MELFAテクニカルニュース

BFP-A6079-0223

表題 J1軸メカストッパ形状変更のお知らせ
適用機種 RV-35/50/70Fシリーズ

J1軸メカストッパ
取付位置

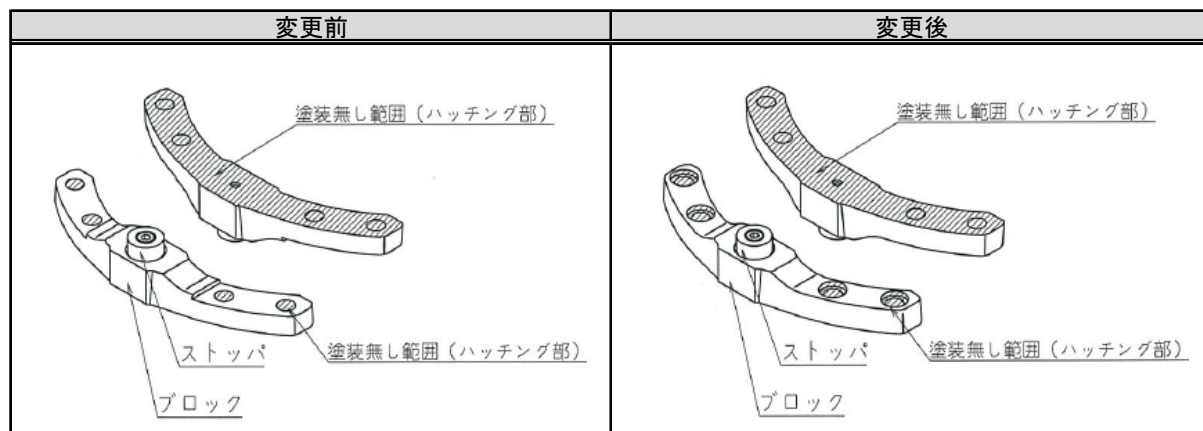
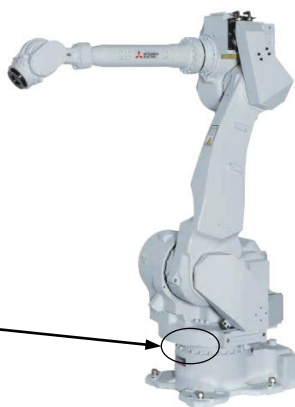
J1軸メカストッパの取付穴周りの形状が一面加工からザグリ穴加工に変更になります。
理由：生産性向上のため。
